/ APPROBATION DU PROJET PARTICULIER

Comité consultatif d'urbanisme / 2019-07-24

Projet 2795-2825,
Bates Montréal

Projet 2585, Bates
Montréal

JUSTIFICATION DE LA DÉMOLITION

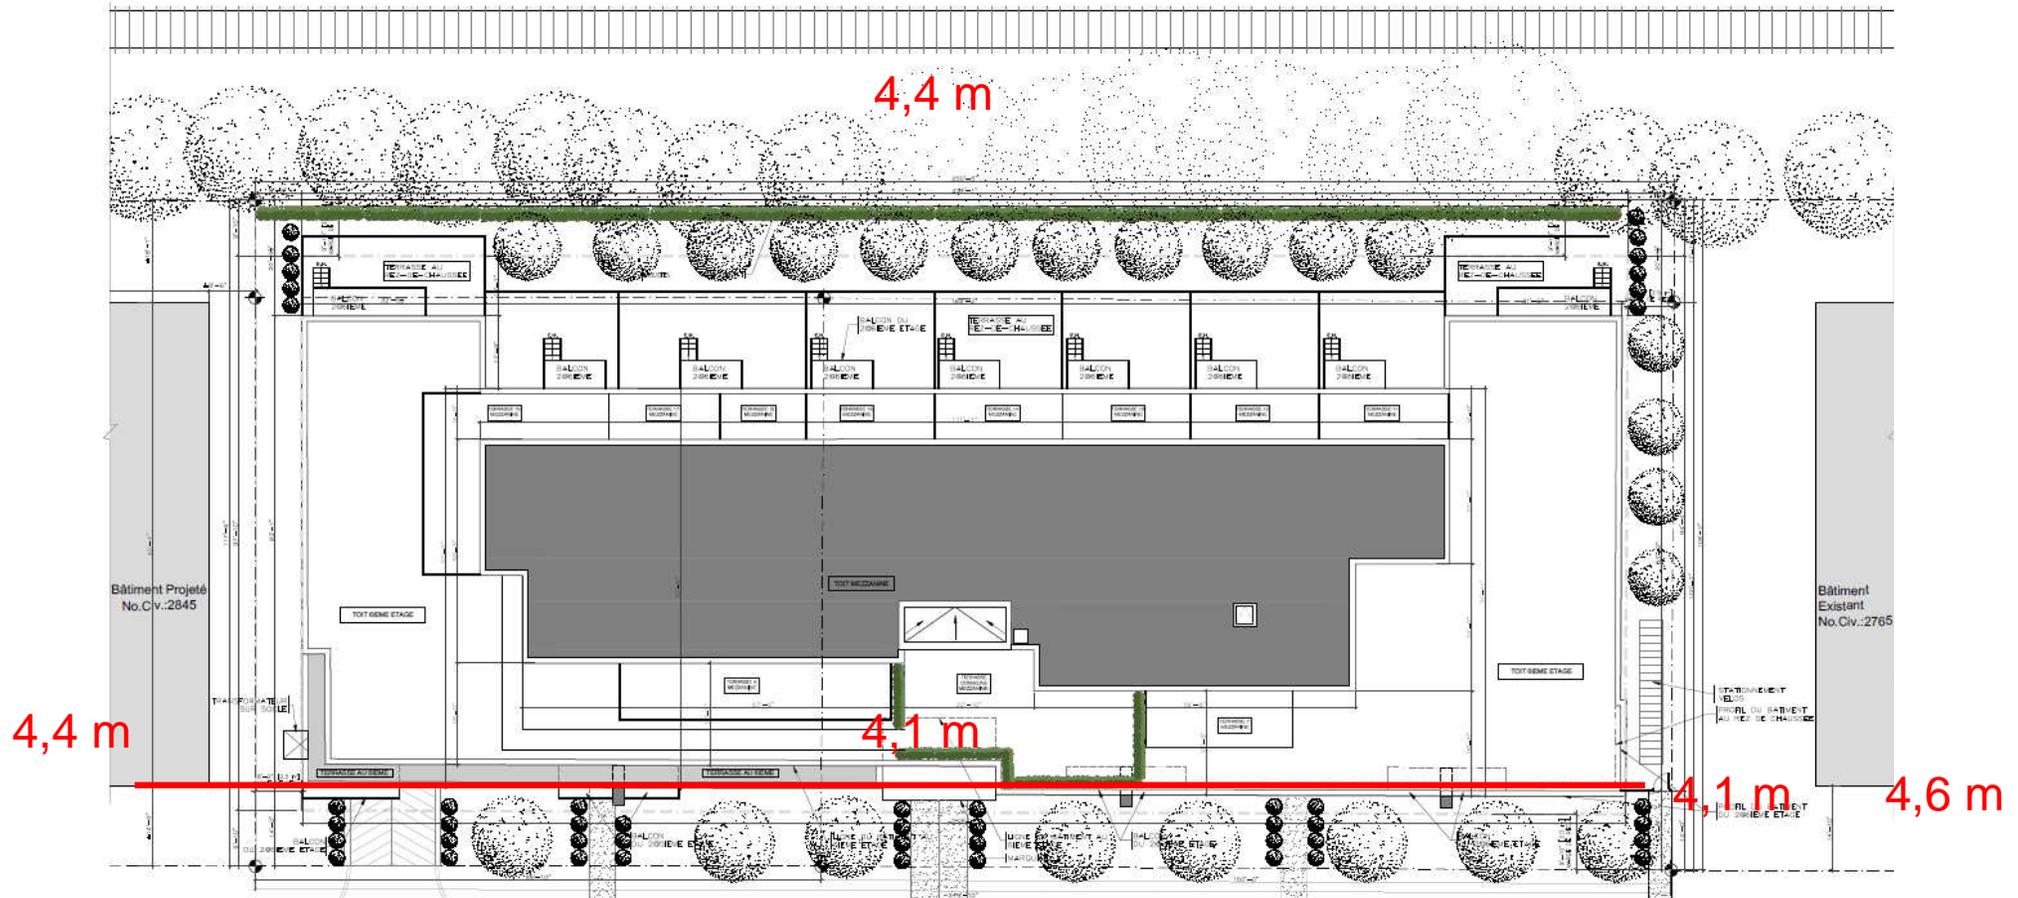
- La structure du bâtiment actuel permet difficilement d'augmenter le nombre d'étages
- La structure est plus difficilement compatible avec la nouvelle vocation souhaitée
- Le nouveau bâtiment sera reculé par rapport à la voie ferrée.
- Le nouveau bâtiment sera mieux construit pour limiter la propagation du bruit et des vibrations.
- Le nouveau bâtiment permettra d'assurer l'accessibilité universelle.

IMPLANTATION ET ALIGNEMENT

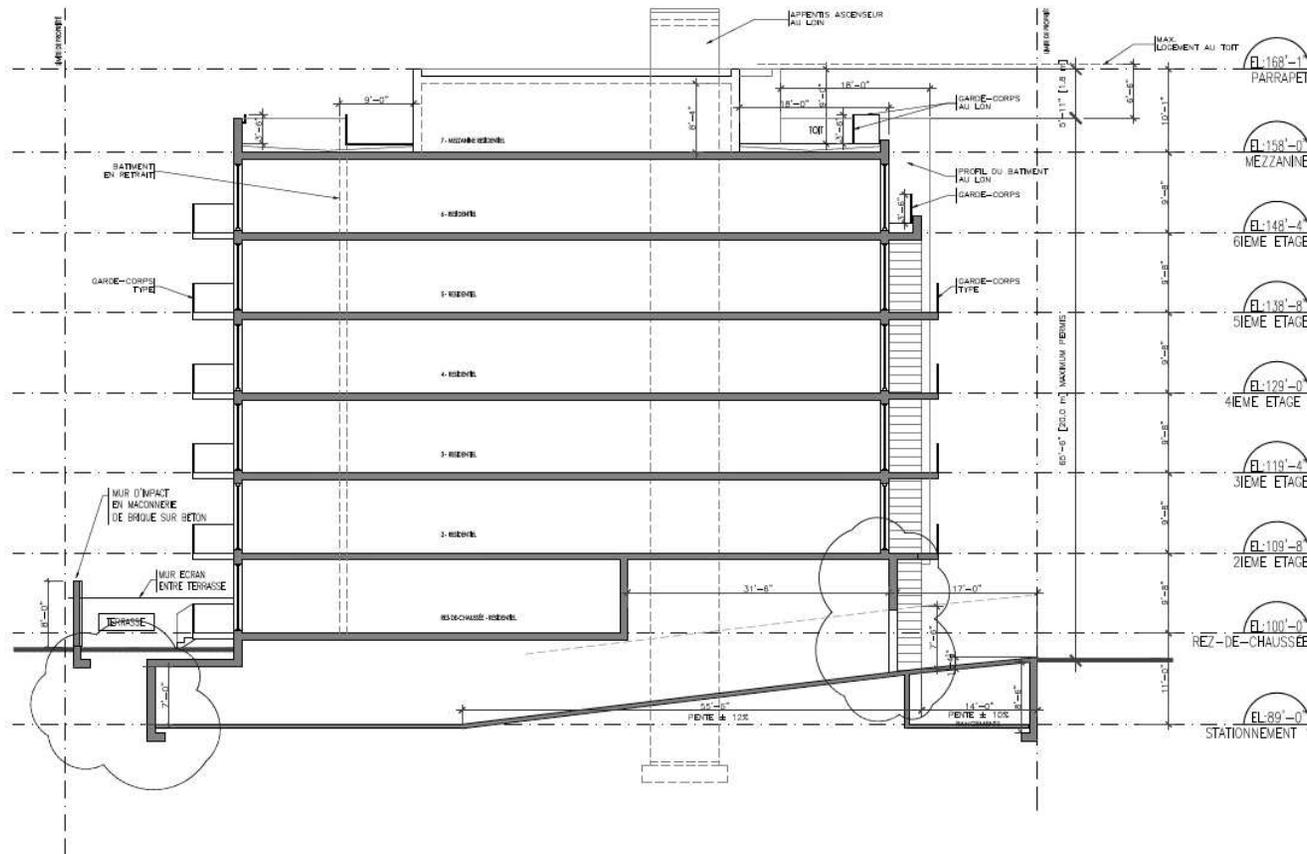
- Réduire le nombre de cases de stationnement proche du minimum requis (1 pour 4 unités = environ 25-30 cases). Avec ce réaménagement, intégrer les stationnements pour vélos au sous-sol;
- Le Bureau technique suggère d'élargir la poste de garage pour permettre la circulation des voitures dans les deux sens (env. 4,5 m);
- Opter pour des fenêtres ayant une meilleure efficacité à réduire le bruit (6 mm–400 mm–6 mm)
- S'assurer que les marges latérales et arrière permettent la plantation d'arbres en pleine terre. Au besoin, réduire la taille du stationnement. Faire en sorte que ces plantations s'approchent du % de canopée souhaitée dans le Plan de développement durable de l'arrondissement de 40%;
- Le requérant devra prévoir une aire D'entreposage des matières résiduelles et du recyclage sur son terrain.
